Číslo jednání: 3. - 28.05.2020 Číslo materiálu: ZM 20 03 99 01
Název materiálu: Výsledky znaleckého posudku „Obnova historické části Podmokel – část C“

ZNALECKÝ POSUDEK

č. 01/009/2020

**posouzení souladu provedených prací se zadávací dokumentací a
s technickými předpisy v rámci stavby
„Obnova historické části Podmokel – etapa C“**

Obrázek 16 – Tloušťky obrusné vrstvy

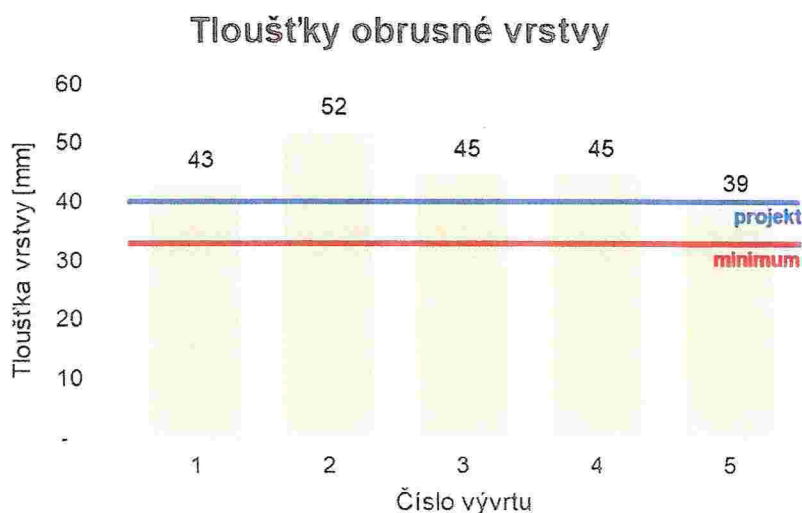
Pozn.: na tomto i následujících grafech je modrou čarou vyznačen požadavek projektové dokumentace [1] na tloušťku vrstvy nebo souvrství. Červenou čarou je vyznačena limitní hodnota dle ČSN 73 6121, tab. 14, tedy 0,80 x projektovaná tloušťka. Rozhodující pro posouzení splnění podmínek projektové dokumentace [1] je červená čára, při poklesu tloušťky pod tuto mez je vrstva nevyhovující. Druhým kritériem je průměrná tloušťka vrstvy, která je vyhodnocena pouze v tabulkách a není graficky znázorněna.

Obrázek 17 – Tloušťky ložné vrstvy

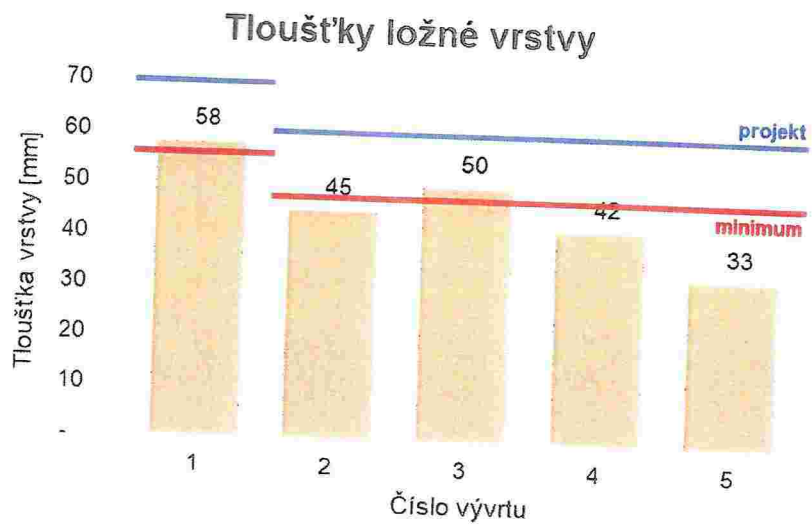
Z hlediska tloušťek jednotlivých vrstev a jejich mezerovitosti byly zjištěny nevyhovující tloušťky ložné vrstvy, naopak podkladní i obrusná vrstva byly provedeny ve větší tloušťce, než bylo požadováno. Výsledné asfaltové souvrství tak bude mít jiné vlastnosti, než požadoval projekt, ložná vrstva ovlivňuje odolnost konstrukce vozovky proti vzniku trvalých deformací.

Obrázek 19 – Tloušťky asfaltového souvrství

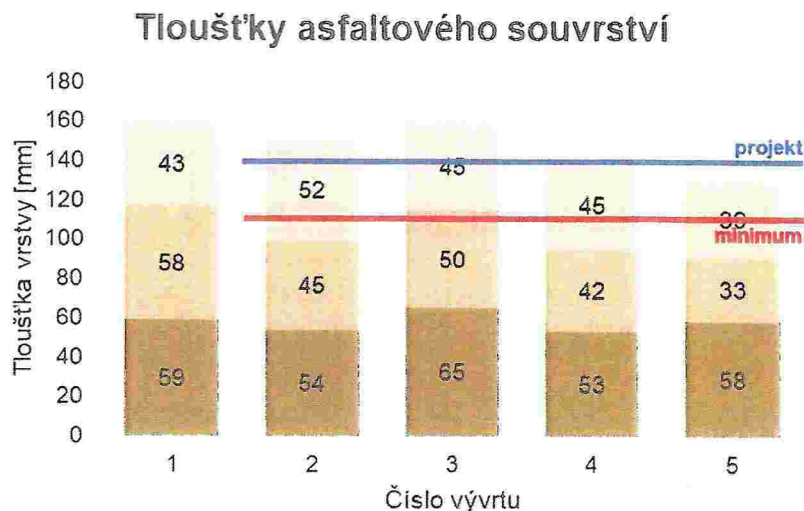
Z hlediska tloušťky asfaltových vrstev byly požadavky zadávací dokumentace naplněny ve všech profilech vyjma autobusové zastávky. V ploše autobusové zastávky nebyla zjištěna zesílená konstrukce vozovky, ale je zde stejná konstrukce jako na zbývajících částech vozovky. Ve vývrtu č. 2 (mimo autobusovou zastávku) byla zjištěna ještě čtvrtá vrstva asfaltu o tloušťce 38 mm. Jedná se patrně o vyrovnávací vrstvu, která byla provedena mimo požadavky zadávací dokumentace. V celkových přehledech a rozbořech se s touto vrstvou dále nepočítá.

Pozn.: výtřt č. 1 je v autobusové zastávce, chybí čtvrtá asfaltová vrstva.

Obrázek 24 – Vyhodnocení zkoušek LDD

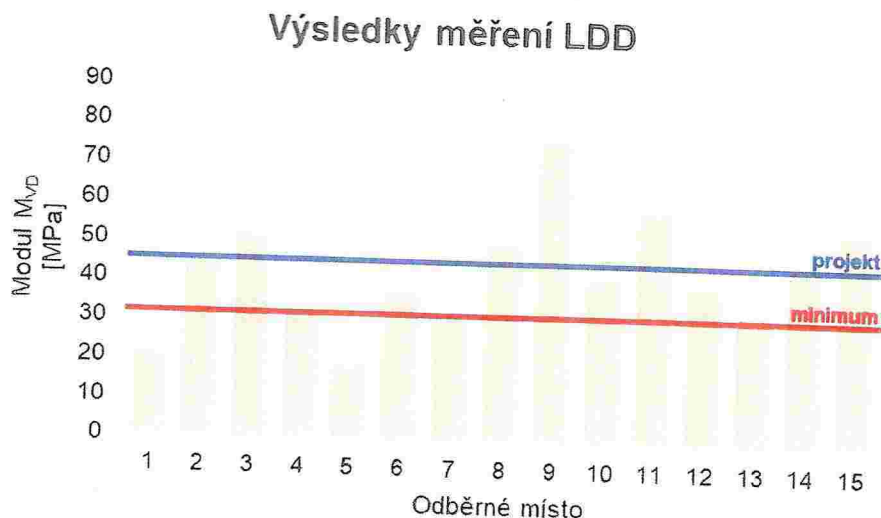
Pozn.: modrou čarou je vyznačen požadavek projektové dokumentace [1], červenou čarou pak minimální požadavek dle ČSN 73 6133 + TP 170.

Požadavkům projektové dokumentace [1] nevyhovuje devět provedených měření, tj. 60%. Minimálním požadavkům ČSN 73 6133 + TP170 nevyhovují tři měření, tj. 20%, z toho dvě místa v ul. Prokopa Holého jsou výrazně pod požadovanou hodnotou. Výsledky zkoušek ukazují na technologickou nekázeň a nedostatečnou únosnost podkladních vrstev v některých místech chodníků.

Podkladní vrstvy chodníků budou náchylnější k tvorbě trvalých deformací, např. vlivem působení vody nebo občasným pojezdem vozidel v rámci běžné údržby, zásobování apod.

Obrázek 25 – Výsledky zatěžovacích zkoušek

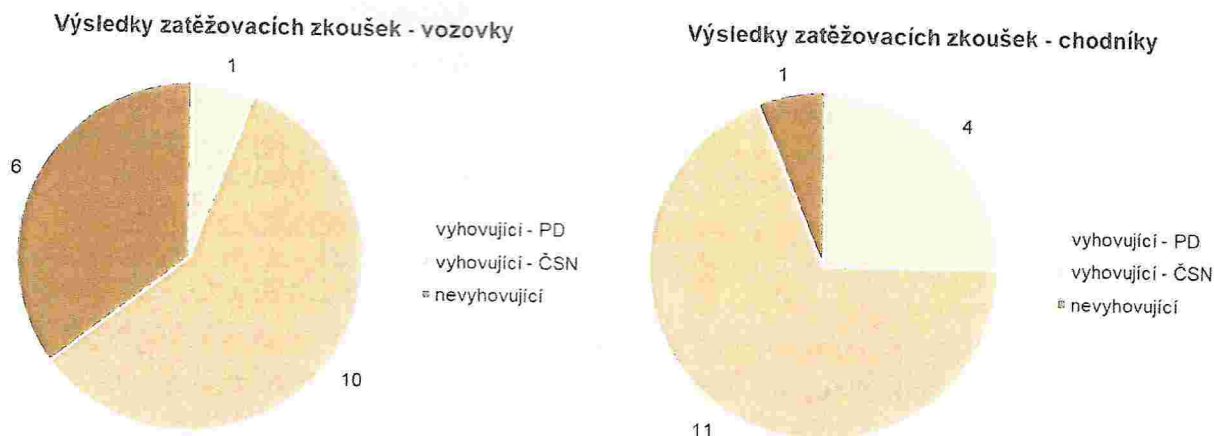
Projektová dokumentace [1] předepisuje únosnost na pláni $E_{def,2} \geq 45$ MPa a současně poměr $E_{def,2}/E_{def,1} \leq 2,0$. ČSN 73 6133 umožňuje na tomto typu konstrukce $E_{def,2} \geq 30$ MPa a ČSN 73 6126-1 povoluje poměr $E_{def,2}/E_{def,1} \leq 2,5$ s tím, že pokud $E_{def,1}$ je alespoň 60% požadované hodnoty $E_{def,2}$, je možný i vyšší poměr. Požadavky ČSN jsou tedy mírnější jak v hodnotách $E_{def,2}$ i v hodnotách poměru $E_{def,2}/E_{def,1}$.

Pozn.: vyhovující ČSN jsou automaticky i měření označena jako „vyhovující PD“, protože požadavky PD jsou přísnější, než požadavky ČSN.
